# 大型機器除染設備の粉じん爆発対策について

2017年6月2日

東京電力ホールディングス株式会社

# 粉じん爆発対策について

### (1) 集塵機(逆洗時)

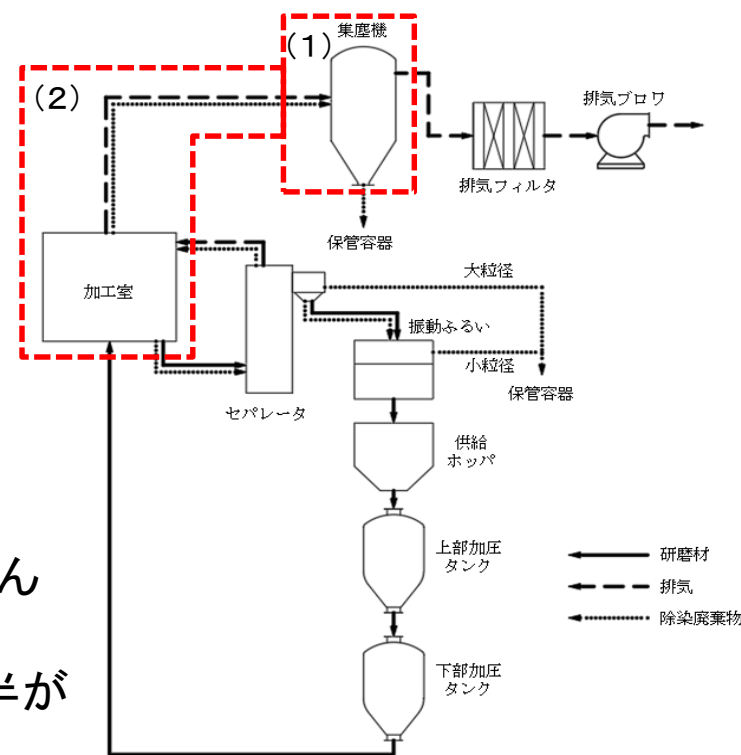
Q: 大型機器除染設備の粉じん爆発の発生要因を1つでも除去し、粉じん爆発が起きないことを説明すること。

集塵機ではフィルタで回収した粉じんが、逆洗により再度粉じん化する。

A: 粉じん爆発の発生要因は①着火エネルギー、②酸素(雰囲気)、③可燃性粉じんの3つであり、この発生要因を1つでも抑えることで粉じん爆発の発生を防ぐことができる。このため、大型機器除染設備の系統内で粉じんが発生するリスクがある2箇所において発生要因を除去する設計としている。

⇒大型機器除染設備では集塵機が3基(2基:運転、1基:待機)あり、待機状態の集塵機において、逆洗前に集塵機内(約11m<sup>3</sup>)に窒素を供給し、酸素濃度を低下し雰囲気を不活化させた後、逆洗を行うことで**発生要因②酸素を除去する設計**

#### ○大型機器除染設備不活性化必要スペック

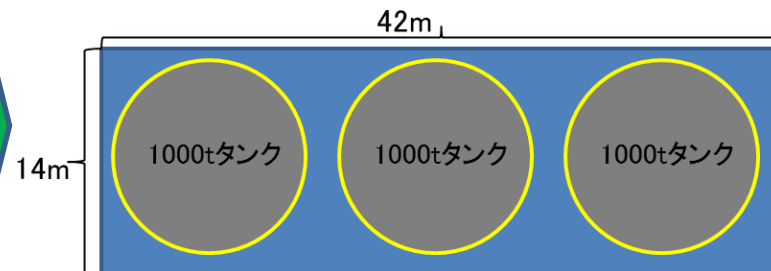
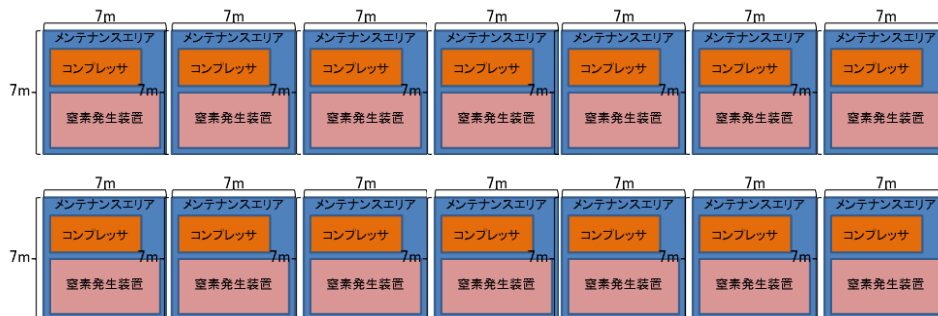
⇒大型機器除染設備では、加工室及び配管を12,000m<sup>3</sup>/hの風量で換気。このため、設備の系統内の酸素濃度を不活性化(20%⇒10%)とするためには、6000m<sup>3</sup>/hの風量で窒素の供給が必要となり大規模な窒素発生装置が必要(以下の通り、大型の窒素発生装置が12台以上必要)。

設置場所として(約600m<sup>2</sup>:1000tタンク3基分)が必要となるが、これほどの規模のエリアを本建屋付近で確保することは極めて困難(適当な空きスペースは全てALPS処理水タンクが設置されている)。

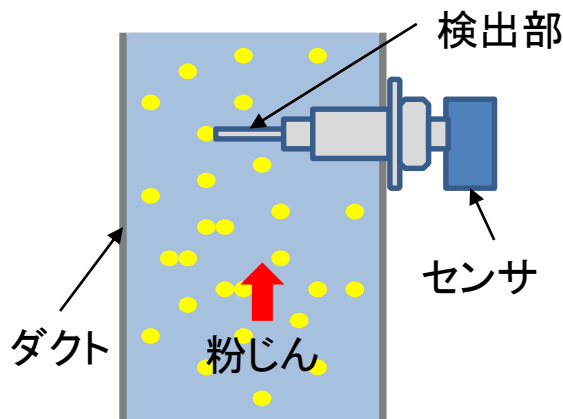
#### (A)コールド試験での爆発下限濃度の経時的な変化

→研磨材を使い続けると、爆発下限濃度が低下する可能性がある。

#### (B)コールド試験での爆発下限濃度の値の確からしさ

→爆発下限濃度の試験値が1点のため性状や測定の誤差がある。

#### (C)コールド試験条件の不確定性

→飛散抑制の塗装の厚さが対象によって異なる可能性がある。

⇒(A)(C)の論点に対し、追加対策として大型機器除染設備の実機の運用時において、「系統内の粉じん濃度」と、「粉じんの爆発下限濃度」を、定期的に測定することとする。

実機の運転時監視していくことで、ブラストの経時的な変化、コールド試験の条件の不確定性について、確保できる。

また、実機で定期的に測定していくことで、(B)の論点におけるバラツキについても一定の傾向が得られると考えている。

なお、初期に入れたブラストが入れ替わる運転開始初期(半年程度)は、測定(1回/日)することとし、その後は得られたデータを踏まえて測定頻度を落としていく。

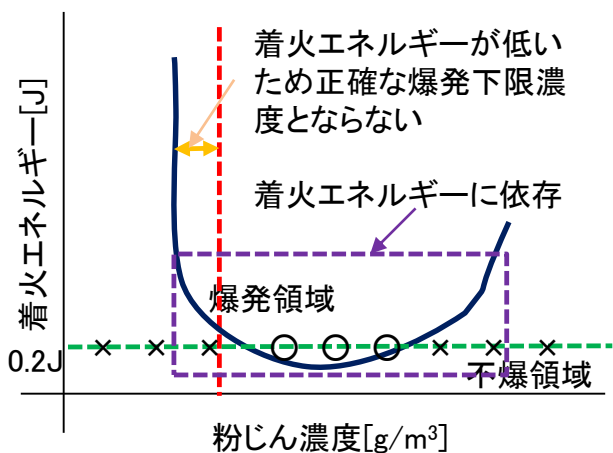
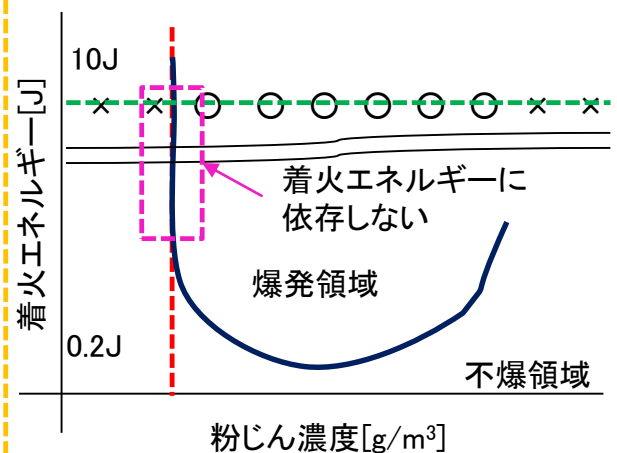
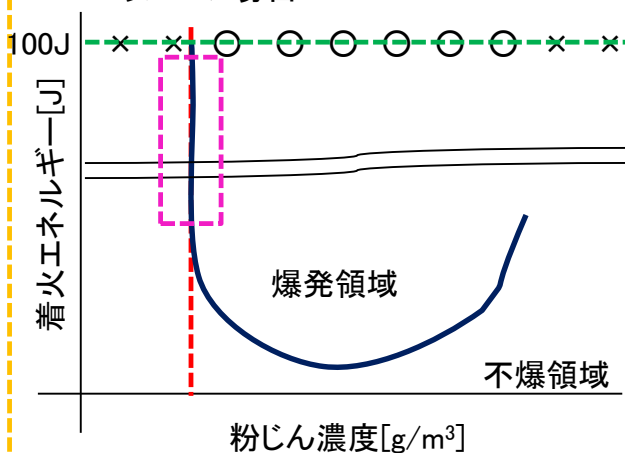
Q. 大型機器除染設備内で爆発下限濃度測定時以上の着火エネルギーにより粉じん爆発が発生することはないか？

A. 爆発下限濃度は、JIS Z 8818「可燃性粉じんの爆発下限濃度の測定方法」に従い、着火源※<sup>1</sup>を用いて電気火花を発生させ、一定の着火エネルギーを与えることにより粉じん爆発が発生する粉じん濃度の下限を測定している。

着火エネルギーは、粉じん濃度が高くなることにより低くなる(着火エネルギーは粉じん濃度に依存する)。しかし、粉じん濃度が低くなると**着火エネルギーは直線的(爆発下限濃度)となる。このため、着火エネルギーの大きさに依存しなくなる。**

よって、大型機器除染設備は、爆発下限濃度をJISに従った十分な着火エネルギーを与えて測定していること及び系統内の粉じん濃度を爆発下限濃度以下で管理することから**着火エネルギーの大きさに関係なく粉じん爆発は発生しない。**

⇒測定時の着火エネルギーが低いと粉じん濃度に応じた着火エネルギーより低い範囲しか爆発せず、高い範囲の確認が出来ず、正確な爆発下限濃度測定ができない。

⇒JISに従い、粉じん爆発が発生する着火エネルギーを使用しているため、**爆発下限濃度までの粉じん濃度範囲を正確に測定できる。**

⇒粉じん濃度が低くなると着火エネルギーは爆発下限濃度で直線的となり着火エネルギーの大きさに依存しなくなる。このため爆発領域は②と変わらない。

## ○大型機器除染設備における風量バランス

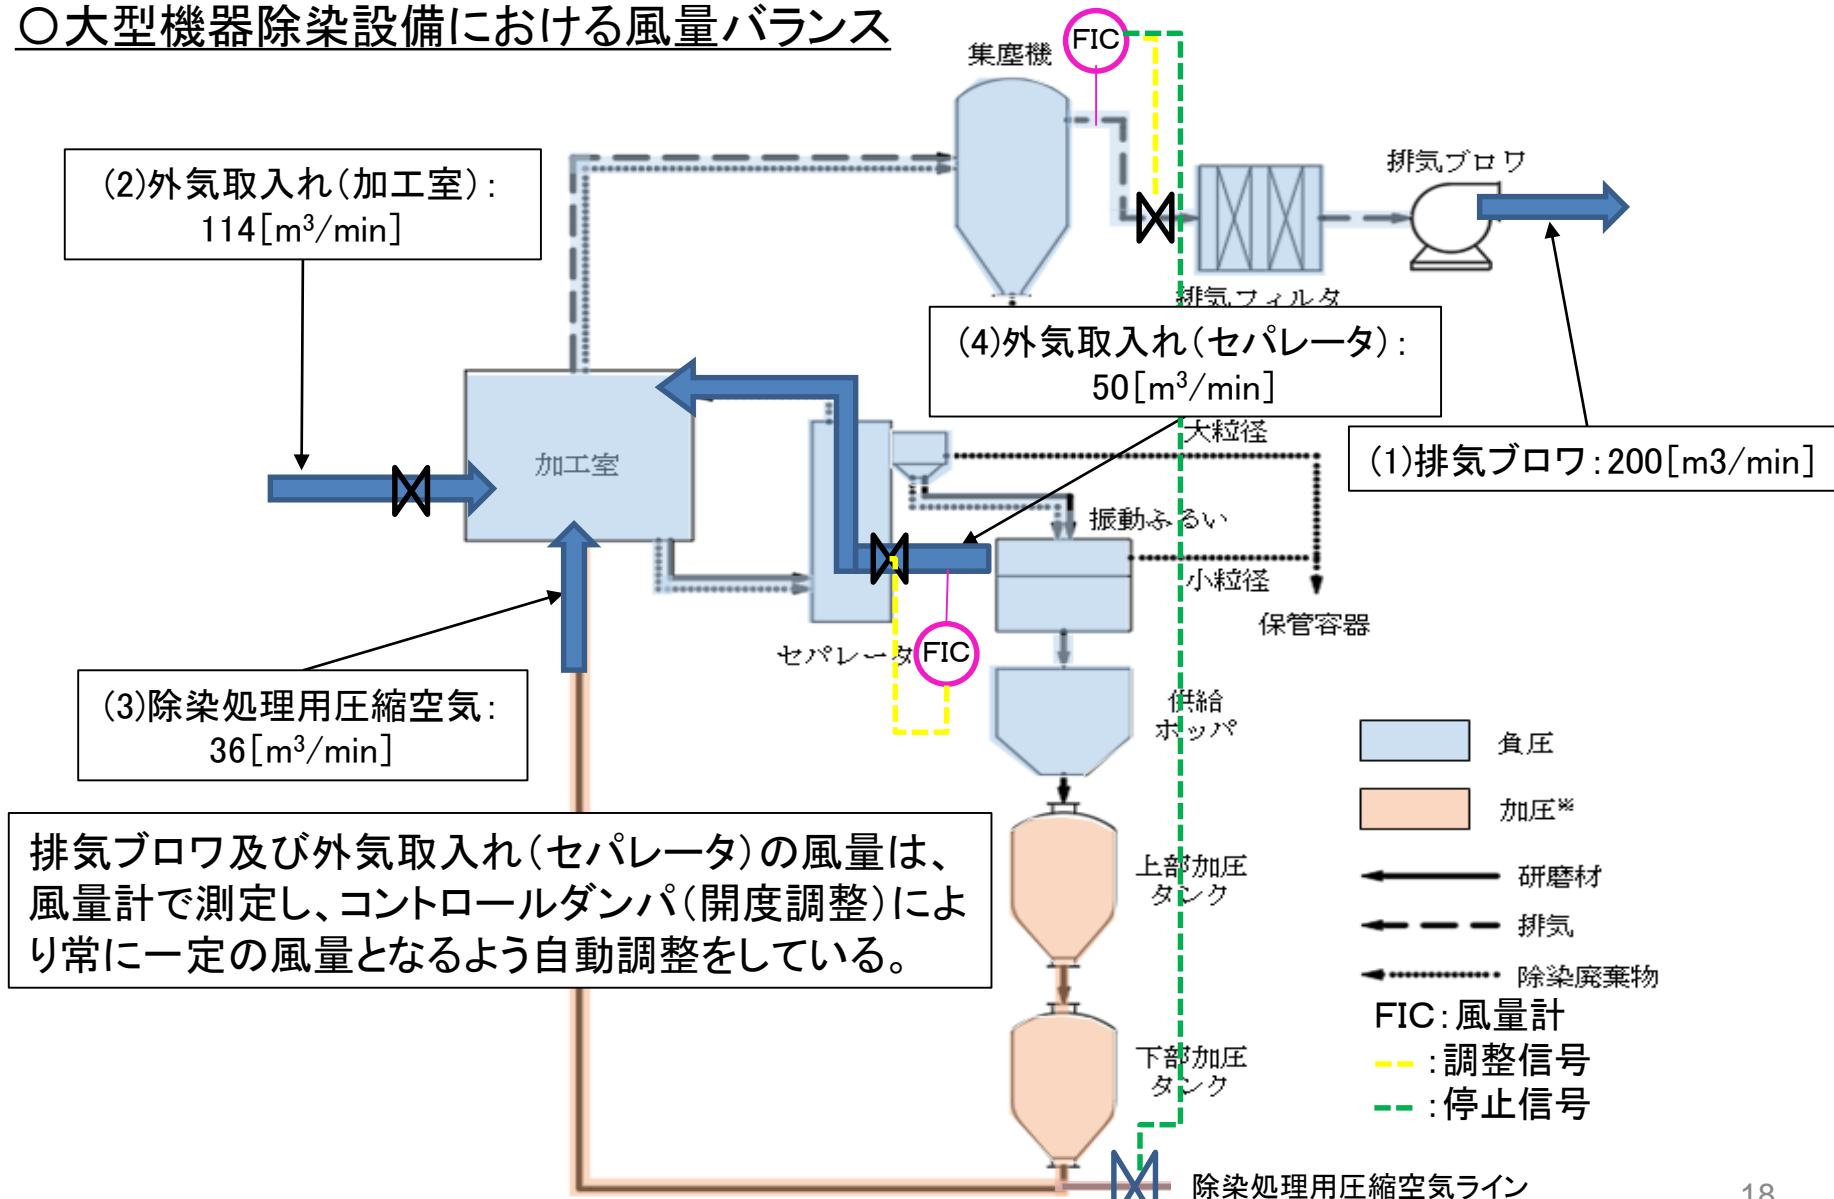
Q: 系統内風量を落とすことはできないのか？

Q: 系統内風量を循環使用することはできないか？

⇒大型機器除染設備の系統内風量は、負圧維持及び設備能力の維持に必要な風量で設定している。

上記より、**大型機器除染設備の系統内風量を落とすことはできない。**

(2)は、加工室の隙間からの放射性物質の散逸を防止するために必要な風量を外気から成り行きにより取入れている。このため、風量の制御が必要であること及び一定の風量が確保できないことから、風量を循環使用はできない。

(3)は、除染処理を行うための風量及び研磨材を押し出す圧力が必要となるため圧縮空気を使用する必要がある。このため、風量の循環使用はできない。

(4)は、セパレータでの研磨材と粉じんを分離するために必要な風量であり、一定の風量があれば分離可能である。このため風量の循環使用ができる。

上記より、大型機器除染設備で循環使用可能な風量は(4)外気取入れ(セパレータ)での50m<sup>3</sup>/minのみである。このため、窒素発生装置台数を減らす(12台⇒9台)ことはできるが、大規模なエリアとなることは変わらず設置は困難である。
